INTERNATIONAL STANDARD

AMENDMENT 2 AMENDEMENT 2

**Household and similar electrical appliances – Safety –
Part 2-49: Particular requirements for commercial electric appliances
for keeping food and crockery warm**

Figure 103 – Probe for measuring surface temperatures

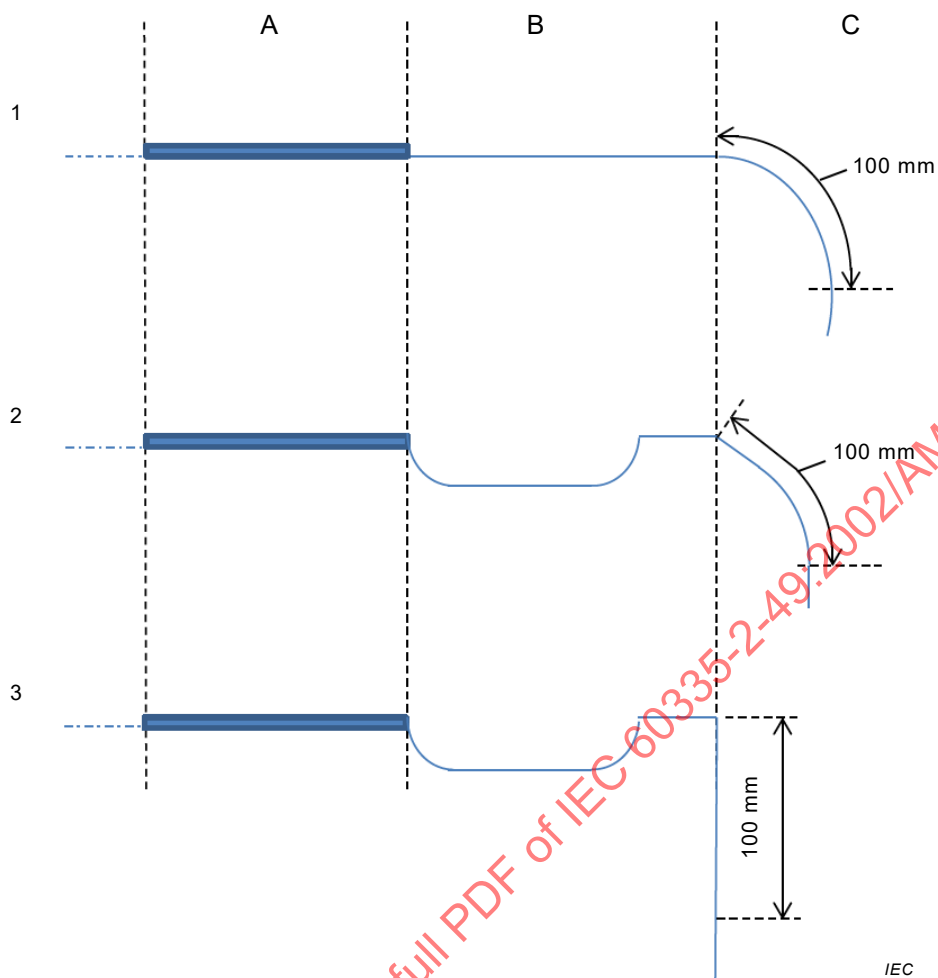
Where the external **accessible surfaces** are suitably flat and access permits, then the test probe of Figure 103 is used to measure the temperature rises of external **accessible surfaces** specified in Table 101. The probe is applied with a force of $4\text{ N} \pm 1\text{ N}$ to the surface in such a way that the best possible contact between the probe and the surface is ensured. The measurement is performed after a contact period of 30 s.

- A adhesive
- B thermocouple wires 0,3 mm diameter to IEC 60584-1 Type K (chrome alumel)
- C handle arrangement permitting a contact force of $4 \text{ N} \pm 1 \text{ N}$
- D polycarbonate tube: inside diameter 3 mm, outside diameter 5 mm
- E tinned copper disc: 5 mm diameter, 0,5 mm thick with flat contact face

Figure 102 – Identification of surfaces for temperature measurement

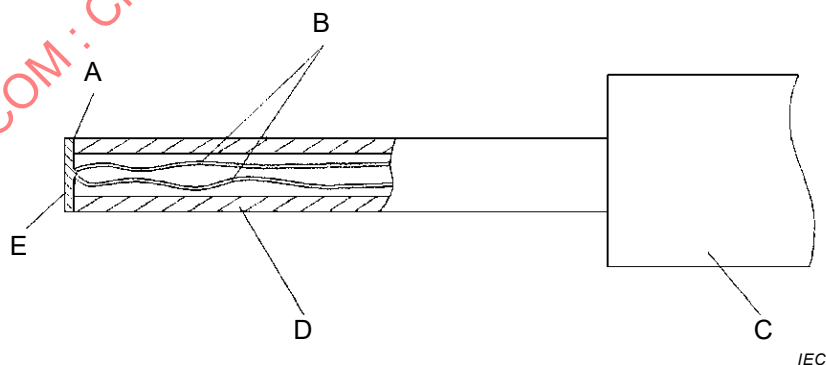
Add the following new figures:

- A functional surface
- B adjacent surface
- C external accessible surface
